# Mémoire en réponse à l'avis du CSTPN du 20 novembre 2025

Dans le cadre de l'instruction du dossier demande d'autorisation environnementale (DDAE) et du dossier de demande dérogation aux espèces protégées (DDEP) du projet d'extension du port de commerce de Galisbay et de l'approfondissement de ses accès, il est demandé l'avis consultatif du CSTPN. L'avis a été rendu le 20 novembre 2025.

Ce mémoire est la réponse du Maître d'ouvrage à cet avis.

Figure 1 : Logigramme d'action dans la ZEX

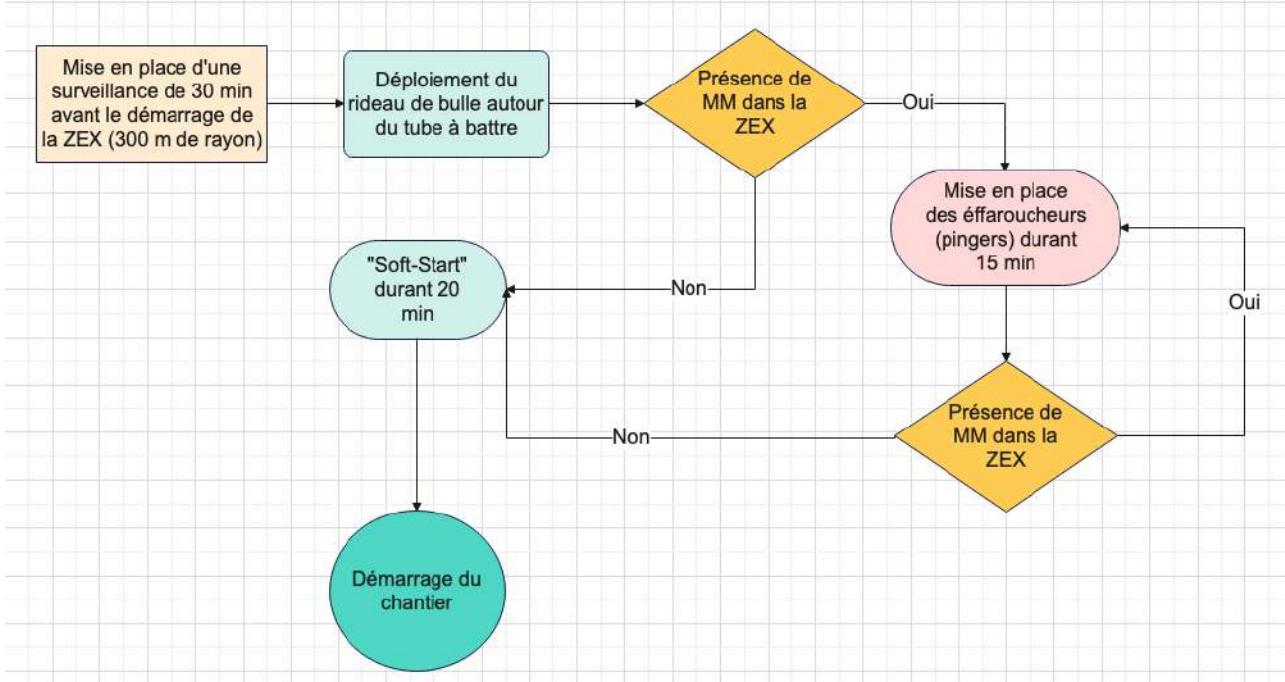
*L'arrêté devrait intégrer cette extension de la période d'arrêt des travaux de janvier à avril, période de présence et de reproduction des grands mammifères marins dans nos eaux, ainsi qu'une modulation des travaux en cas de détection de tout mammifère marin, nécessitant une veille active lors du chantier.*

La procédure pourrait ainsi s'inspirer du logigramme suivant.

**L'EPSM ne souhaite pas étendre la période d'évitement des travaux bruyants (battage/forage) à une période de janvier à avril, mais garantit que la procédure de détection sera permanente durant cette période et qu'il ne pourra pas être envisagé du battage/forage si des animaux se trouvent dans la ZEX, conformément à la procédure.**
